**RAPPORTO SULLE ATTIVITÀ PER LA PROGETTAZIONE ED ESECUZIONE
DELLE OPERE DI COMPENSAZIONE E MITIGAZIONE FUORI RECINZIONE**

AREE A VERDE "CRITICHE"

Milano, 17 febbraio 2016

PROPOSTA DI RICOLLOCAZIONE OPERE DI COMPENSAZIONE AMBIENTALE

Fig. 1 – Stralcio planimetrico filari a nord di TEEM

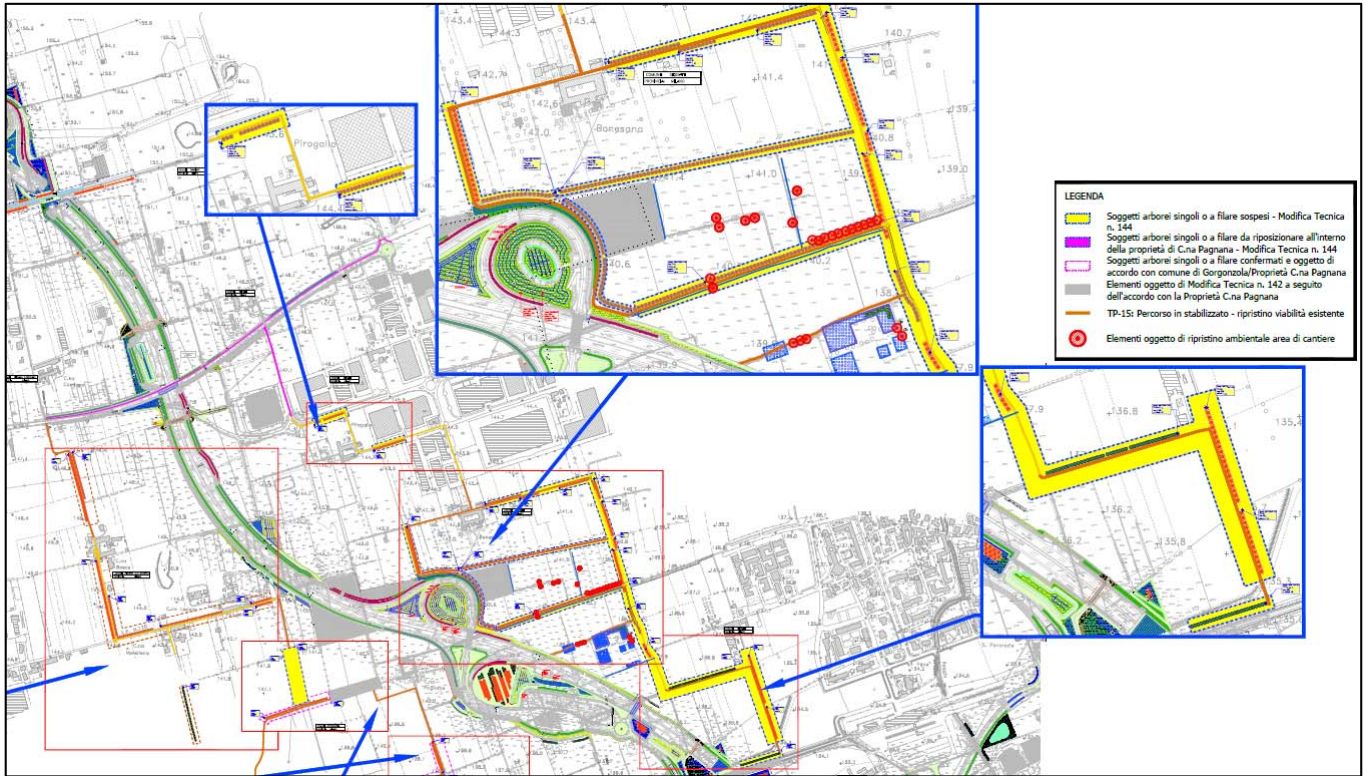
Nel dettaglio, nelle figure seguenti sono riportati, evidenziati in giallo negli stralci degli elaborati progettuali, i filari oggetto di ricollocazione.

Fig. 4 – Stralcio planimetrico filari - evidenziate aree d'intervento - MAYS2-F76 e MAYS2-F84

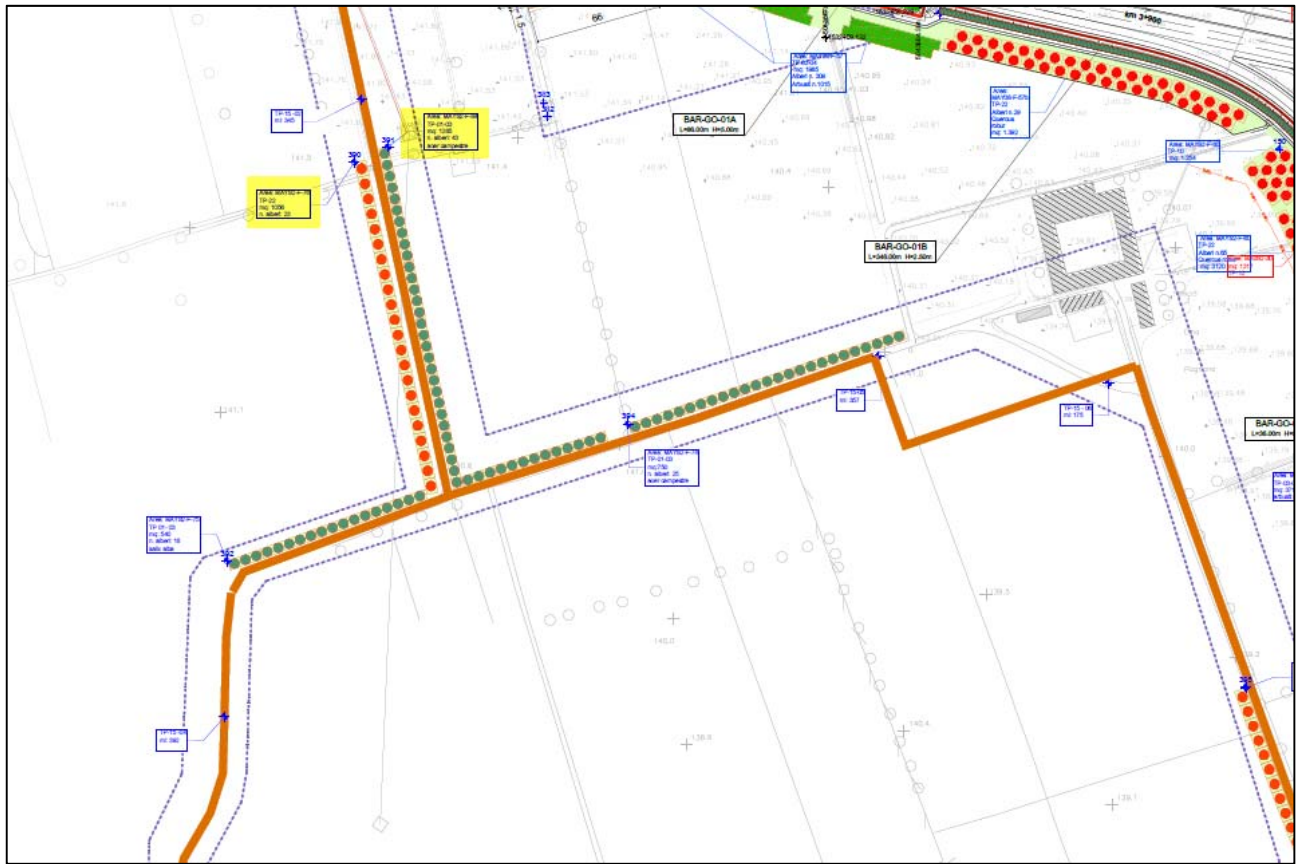
La modifica progettuale si riferisce alla ricollocazione di una superficie pari a circa 20.000 m² di filari alberati, per complessive 580 essenze pari circa al 10 % del totale delle opere di compensazione e mitigazione ambientale fuori recinzione.

Fig. 12 – Stralcio planimetrico filari - evidenziate aree d'intervento – MARXX-02, MARXX-03, MARXX-04

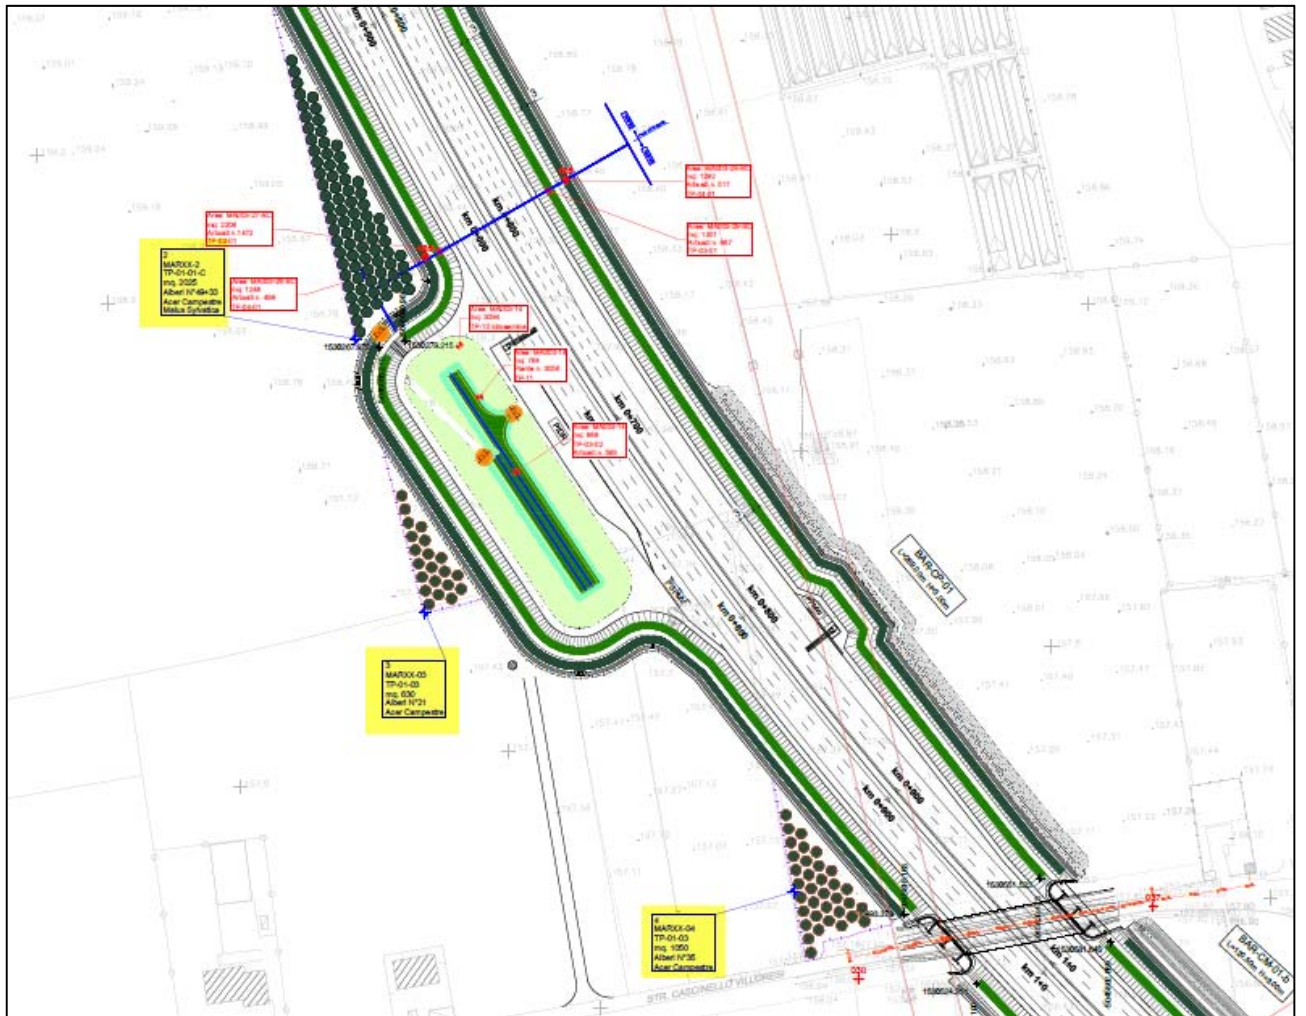
In allegato 2 sono riportati gli stralci degli elaborati progettuali in cui sono inquadrare le nuove aree di intervento.

La ricollocazione dei filari avviene sulle aree disponibili (reliquati espropriativi) per le quali è garantita l'accessibilità per le esigenze manutentive e che saranno opportunamente recintate.
